Zeitschrift: **Schweizerische Bauzeitung**

Band (Jahr): **75 (1957)**

Heft 25

1. Ankauf (1500 Fr.) Projekt Nr. 3. Verfasser R. WYSS, Mitarbeiter W. PFEIFFER, Architekten

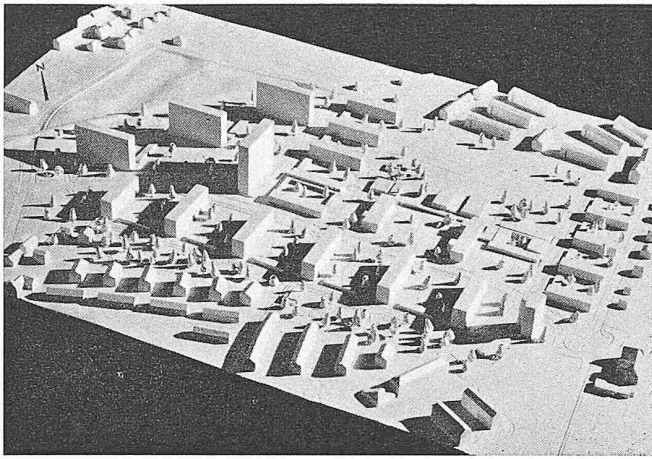
**Projekt Nr. 3.** Dem klaren Verkehrsstrassenentz steht ein klares Fussgängerwegnetz gegenüber, die beide sauber voneinander getrennt sind. Die vorgeschlagene Ringstrasse zur Bedienung der hohen Bauten ist richtig, aber die Fahrbahn zu schmal. Sie sollte mindestens 2 Fahrspuren aufweisen, insbesondere im Gebiete der zu ihr senkrecht angeordneten Autoparkplätze. Die Garagen und Abstellplätze sind zum Teil ober- und unterirdisch in genügender Anzahl angelegt und gut verteilt. Die Gliederung des neuen Siedlungsraumes durch Baukörper ist gut. Die masstäbliche Beziehung zum Tscharnergut und der bestehenden benachbarten Bebauung ist vorhanden. Die Staffelung der Bauhöhen ist gut gelungen, die Bauabstände sind hinreichend. Trotz der differenzierten Höhen sind unerwünschte Einblicke vermieden. Die Grünflächen stehen zu den Wohnbauten in abgewogener Beziehung. Besonders hervorzuheben sind die Grünflächen mit einem Kindergarten am Westrand der Siedlung. Der andere Kindergarten sollte jedoch bei den Scheibenhochhäusern liegen. Die Ansiedlung von Kleingewerbe ist vernachlässigt. Die Schaffung eines Einkaufszentrums ist richtig. Das Scheibenhochhaus im Zentrum stört. Das Turmhaus in der Südecke ist städtebaulich nicht überzeugend. Die Lage der Schule im Siedlungsraum ist richtig. Höhen und Gliederung der Baumasse sind gut und fügen sich der Wohn-Bebauung gefällig ein, ausgenommen der Baukörper der Spezialräume, der zu nahe am Klassentrakt der Sekundarschule liegt. Die Anordnung der Hauswirtschaftsräume etc. im Keller wird trotz den Abboeschungen des Terrains abgelehnt. Die Lage der Spielfelder ermöglicht einen den Unterricht in keiner Weise störenden Turnbetrieb. Alle Klassenzimmer weisen die erwünschte Südostlage auf. Im Sekundarschulhaus sind die Räume der Schülerspeisung, Schulwaschküche, Materialraum und in den Turnhallen die Geräte Räume für Innengeräte zu klein. In allen Teilen der Schulanlage ist die Anzahl der WC zu knapp bemessen. Der Kindergartengrundriss ist unzureichend. Der Kubikinhalte der Schulanlage beträgt 45 789,90 m<sup>3</sup> und ist verhältnismässig niedrig. Durch die nur einseitige Bebauung längs der Ringstrasse ist ein grosser Aufwand an Strassenareal erforderlich. Die Grünflächen sind in einem guten Grössenverhältnis vorhanden. Die Schulanlage beansprucht mit 37 100 m<sup>2</sup> Fläche zu viel Terrain. Die Siedlungsdichte ist angemessen.

2. Ankauf (1500 Fr.) Projekt Nr. 11. Verfasser M. BÖHM, Arch., Mitarbeiter R. HOFER

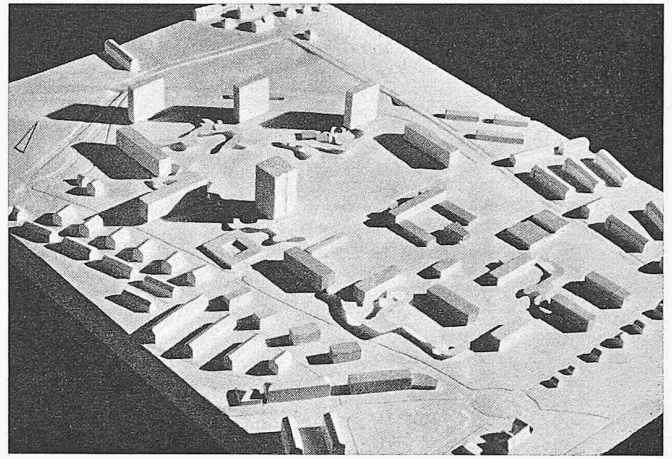
**Projekt Nr. 11.** Die Keltenstrasse ist in der projektierten Führung beibehalten. Die durch den Strassenzug A angestrebte Verbindung vom Höheschulhaus nach der Station Bümpliz-Nord ist unter Einbeziehung der Thüringstrasse stark gegen SW verschoben. Die dadurch notwendigen Eingriffe in das Strassenetz und in die Bebauung ausserhalb des Wettbewerbsareals gehen zu weit. Dasselbe gilt auch für die

Führung der vorgeschlagenen Erschliessungsstrasse längs der Bümplizstrasse. Die Realisierbarkeit der durch diese Massnahmen erzielten Grosszügigkeit des Entwurfs ist dadurch in Frage gestellt. Die 3 nördlichen Wohnbauten sind durch eine Randstrasse gut erschlossen, ebenso die südwestlich der verlängerten Thüringstrasse liegenden Wohngebäude. Alle übrigen Wohngebäude ermangeln einer ihrer Grösse entsprechenden Zufahrt. Die Reduktion der Alemannenstrasse auf eine Fusswegverbindung ist daher falsch. Lobend hervorzuheben sind das ausgedehnte Fusswegnetz und die gute Verteilung der Kinderspielplätze. Mit Ausnahme der nördlichen Randzone ist die Zahl der oberirdischen Autoabstellplätze ganz ungenügend. Oberirdische Garagen sind in kleiner Anzahl vorhanden. Die unterirdischen Einstellräume genügen. Zum Teil sind sie jedoch nur durch längere Tunnel zugänglich. Die kreuzungsfreie Ausfahrt auf die Strassen ist nicht überall studiert. Grosszügige und weiträumige Aufteilung des Siedlungsraumes westlich der Keltenstrasse mit zusammenhängenden, sehr grossen Grünflächen. Die kleinräumigere, zurückhaltendere Gliederung östlich der Keltenstrasse nimmt Rücksicht auf die Schulhausanlage. Höhenakzentuierung im westlichen Abschnitt durch 3 Scheibenhochhäuser und 1 dominierendes Wohnturm im Zentrum. Die Beschränkung auf wenige Wohnhaustypen ist gut. Die masstäblichen Beziehungen zur Bebauung der Nachbarschaft und des Tscharnergutes sind abgewogen. Orientierung der Wohnbauten in bezug auf Besonnung nicht durchwegs ideal, jedoch gut in bezug auf freie Aussicht. Der quadratische Wohnturm wirkt schwer. Seine Dimensionen lassen zum Teil ungünstige Wohnungsgrundrisse und -Orientierung erwarten. Das Fehlen einer Kleingewerbezone ist als Mangel zu bewerten. Die Lage der Schulhausanlage im Siedlungsraum und in den Einzugsgebieten ist richtig. Die axiale Aufteilung und Symmetrie der Gebäudeanlage ist zu anspruchsvoll und entspricht nicht dem Wesen der Volksschule. Dem Singsaal kommt nicht die ihm im Projekt zugeordnete zentrale Bedeutung zu. Die Grundrisse sind klar organisiert. Die Orientierung von Unterrichtsräumen gegen den Rasenspielplatz ist abzulehnen. Die architektonische Gestaltung befriedigt nicht. Die Zusammenlegung der 2 Kindergärten ist ungünstig; 1 Kindergarten sollte im östlichen Siedlungsgebiet liegen. Das Schulgelände liegt mit 34 000 m<sup>2</sup> etwa im Mittel der Entwürfe; das Rasenspielfeld in der S-Ecke müsste jedoch zur Schulparzelle genommen werden. Der Kubikinhalte liegt mit 52 952,23 m<sup>3</sup> über dem Mittel der Entwürfe. Der Aufwand an Strassen ist gering, dementsprechend ist die Erschliessung ungenügend. Neben den Schulanlagen entstehen grosse öffentliche Grünflächen. Das Projekt weist relativ wenig Wohnflächen auf und ist daher allgemein wenig wirtschaftlich ausgenützt.

3. Ankauf (1000 Fr.) Projekt Nr. 16. Verfasser WALTER SCHWAAR, Arch.

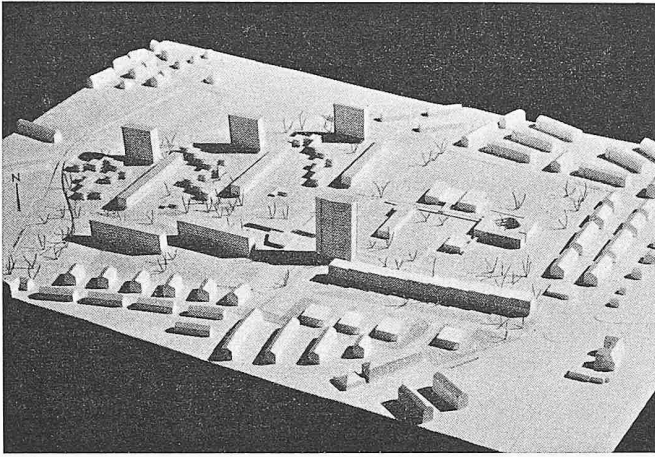
**Projekt Nr. 16.** Die Keltenstrasse und Alemannenstrasse sind als Strassenverbindungen weggelassen und die Strasse A ist nordwestwärts verlegt worden. Dagegen hat der Verfasser eine Strasse längs der Bern-Neuenburg-Bahn für den Zubringerdienst projektiert, deren Einmündung in die Bümplizstrasse nicht gelöst ist. Anstelle der weggelassenen Keltenstrasse ist eine Fussgängerverbindung projektiert. Längs der Bern-Neuenburg-Bahn und der Strasse A sind 3 grosse unterirdische Autoeinstellhallen vorgesehen. Daneben sind auch zu wenig oberirdische Parkplätze projektiert. Der Schwerpunkt der Wohnbebauung liegt auf der Nordseite und Westseite des Geländes. Im südöstlichen Teil ist die Schulanlage mit Spielwiese gelegen. Die Beziehung zum Tscharnergut und zu der benachbarten Bebauung ist annehmbar. Die Staffelung der Bauhöhen ist durch die 3 an der Bahn gelegenen Hochhäuser und einen 21-geschossigen Bau in der Mitte des Geländes stark akzentuiert. Standort und Geschosshöhe dieses Hochhauses sind problematisch. Die Reihenbauten weisen übergrössige Längen auf. Die im nordwestlichen Teil eingestreute 3-geschossige Teppichbauweise wirkt nicht überzeugend. Die Läden sind in einem Zentrum in allzu gesuchter Form zusammengefasst. Die Gewerbe sind südwestlich der Strasse A in 4 niedrigen Bauten befriedigend untergebracht. Die Disposition der Schulbauten im Siedlungsraum ist an und für sich richtig, weist jedoch zu viele unausgenützte Freiflächen auf. Die Zugangsmöglichkeiten zu den Schulbauten sind gut. Die Grundriss-Organisation der Gesamtanlage ist an sich möglich, jedoch ist die Lage der Räume in bezug auf Ausblick und Besonnung nicht gut gelöst. Der kubische Aufbau ist durch die starke Dominanz der Raumgruppe der Sekundarschule in bezug auf die Primarschule nicht überzeugend gestaltet. Die Fassaden sind etwas schematisch. Der Landverbrauch der Schulanlage ist mit 34 000 m<sup>2</sup> etwa im Mittel. Kubikinhalte der Schulanlagen 48 657,00 m<sup>3</sup>. Die Wohnfläche bleibt unter dem Durchschnitt.

4. Ankauf (1000 Fr.) Projekt Nr. 4. Verfasser «Atelier 5» (FRITZ, GERBER, HESTERBERG, HOSTETTLER, PINI) und N. MORGENTHALER

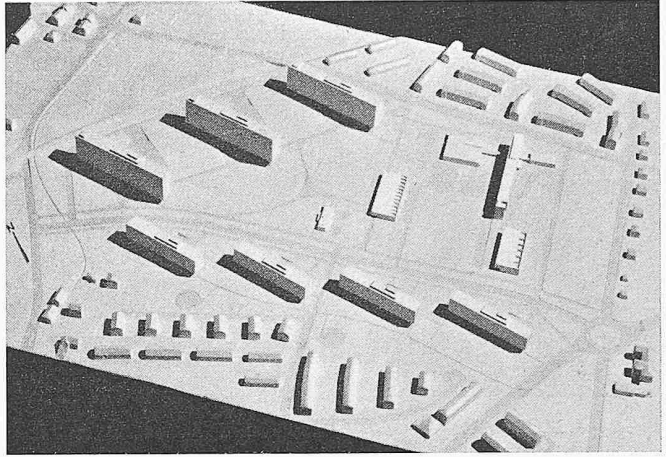
**Projekt Nr. 4.** Der Verfasser erreicht durch 11- und 6-geschossige Wohnhäuser Weiträumigkeit unter Verzicht auf eine weitergehende Differenzierung. Das hat zur Folge, dass in jedem der 11-stöckigen Scheibenhäuser ca. 5–600 Bewohner an einem einzigen Hauseingang angeschlossen sind, an einem 6-stöckigen rund 300 Bewohner. Ein Ersatz für die Keltenstrasse fehlt vollständig. Die Alemannenstrasse ist abgeriegelt. Die Zufahrtsstrasse längs der Bahnlinie ist im Prinzip richtig, aber ungenügend breit. Die Hauptfussgängerwege mit nur 4 m Breite sind bei einer so grossen Konzentration der Siedlungsdichte im Bereich der Scheibenhochhäuser zu schmal. Zugangswege zur Schule und Lage der Kinderspielplätze befriedigen. Ober- und unterirdische Autoabstellplätze sind in genügender Zahl vorhanden. Die Spielflächen der Schulen erweitern die Grünanlage der Wohnbebauung optisch. Die Gliederung des Siedlungsraumes ist schematisch und die Beziehung zum Tscharnergut nicht gelungen. Der Uebergang zur bestehenden Bebauung an der Bethlehemstrasse erfolgt durch den 11-geschossigen Scheibenbau zu unvermittelt. Die Art der Ueberbauung wirkt extrem einseitig. Die Lage des Ladenzentrums ist inmitten der Grünfläche falsch. Ein Kindergarten sollte westlich der Strasse A liegen. Kleingewerbe fehlt, ebenso ein Ueberbauungsvorschlag für das Gebiet zwischen Schule und Stöckackerstrasse. Die Disposition der Schulanlage, die Zugangswege und die Beziehung zu den Grünflächen sind gelöst. Die Anreihung der Sekundarschulräume an über 100 m lange Korridore ist unerwünscht. Das Primarschulhaus und der Kindergarten sind grundsätzlich in Ordnung. Die Lage der Abwartwohnung auf dem Dach der 4-geschossigen Sekundarschule und der Hauswirtschaftsräume im Untergeschoss ist verfehlt. Die Fassade des Sekundarschulhauses ist wenig ansprechend. Das Ausmass des beanspruchten Schulareals ist mit 29 000 m<sup>2</sup> sparsam bemessen. Der Kubikinhalte der Schulanlage beträgt 46 474,51 m<sup>3</sup>.
